六輕相關計畫
環境影響評估審查結論
執行監督委員會
(台塑企業)

第八十八次委員會報告資料

六輕相關計畫環境影響評估審查結論執行監督委員會第八十八次委員會議報告資料

第87次監督委員會意見辦理情形及 111年度第2季環境監測結果報告

VCM廠廠周界預警井位置

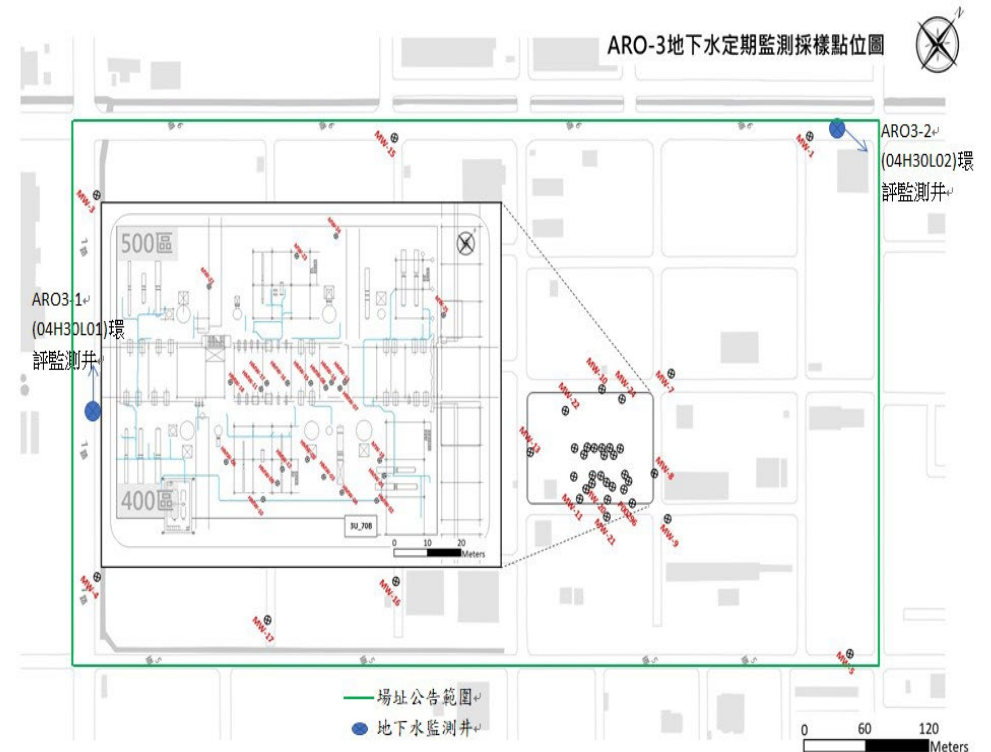
- (一) 盧至人委員：若以六輕廠區內的土壤與地下水污染場址而言，台化ARO3廠及台塑VCM廠，該場址周圍並無適當或足夠的預警用監測井，建議能有適當且足夠的地下水預警井，用以監測污染場址的地下水污染物是否有往外擴散的趨勢。
- (二) 郭昭吟委員：預警井的建置，呼應盧委員的提議。

1. 委員關切的台化ARO3廠及台塑VCM廠列管場址，已依地下水污染整治計畫，於場址周圍設置地下水預警井，監測污染場址的地下水污染物是否有往外擴散的趨勢。
2. VCM廠於廠周界設有鋼板樁，其深度達不透水層，已將地下水侷限於廠內，避免污染物因擴散而影響鄰近廠處，由周圍地下水預警井之監測結果顯示，列管物質均符合管制標準。

3. VCM及ARO3廠地下水預警井位置，預警井監測結果列管物質均符合管制標準，監測數據詳如會議資料第G36~38頁。
